Grunnmynd Jarðhæðar. 1:100

Skýringar vegna breytinga á rými.
01-07, - 01-08, - 01-09 og 01-10

Miðvangur 41 Hafnarfirði. Grunnmynd

VERK. NR.
TEIKN. NR. 02
DAGS. 3.- 8.- 2015 MÁL. 1:100
BREYTT.

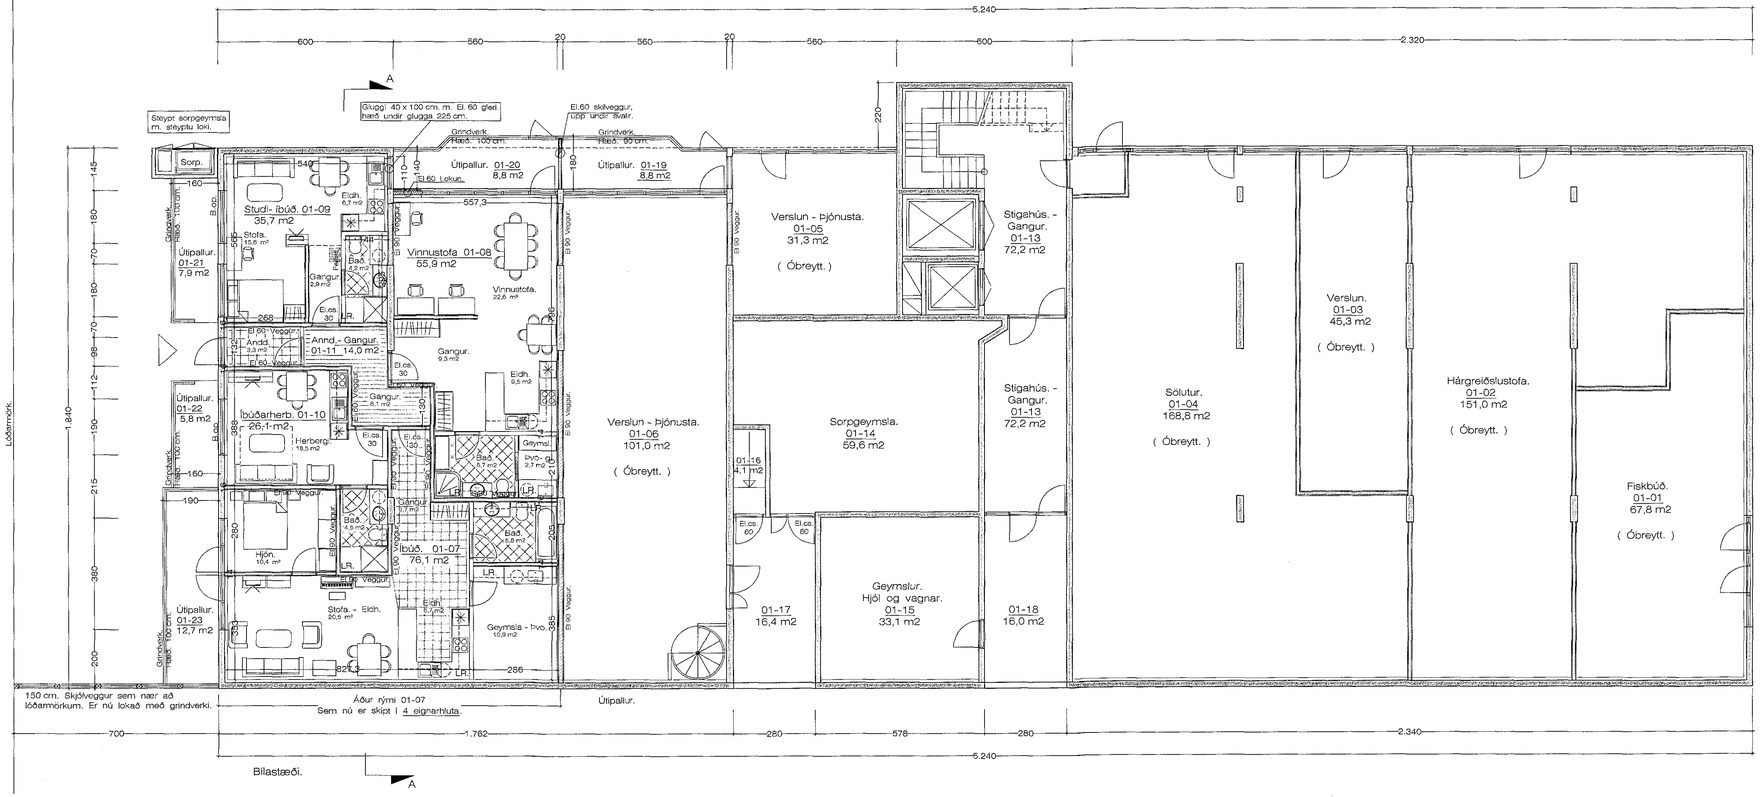
Breytt 8. - 8. - 2015
Breytt innra skipulagi á rými 01-07
Sótt er um að breyta rýminu í íbúðarhúsnæði með 2. íbúðum, einu íbúðarherbergi og vinnustofu.
Jafnframt er sótt um að setja skjólgirðingar og palla utan við íbúðirnar á norður og vesturhlið.
Samhliða er sótt um að setja pall og grindverk framanvið rými. 01-06

Breytt 10. - 10. - 2012
Breytt innra skipulagi á rými 01-07
Og bætt við gluggum og hurð á vesturhlið 1. Hæðar.
Önnur rými óbreytt.

Allir innveggir milli eininga skulu vera El. 90 veggir.
Allir innveggir að sameiginlegum gangi skulu ver El. 60 veggir.
Allar veggklæðningar skulu vera í flokki 1
Loftræsta skal öll gluggalaus rými.

Sorpgeymsla skal vera steinsteypt m. steyptu loki.
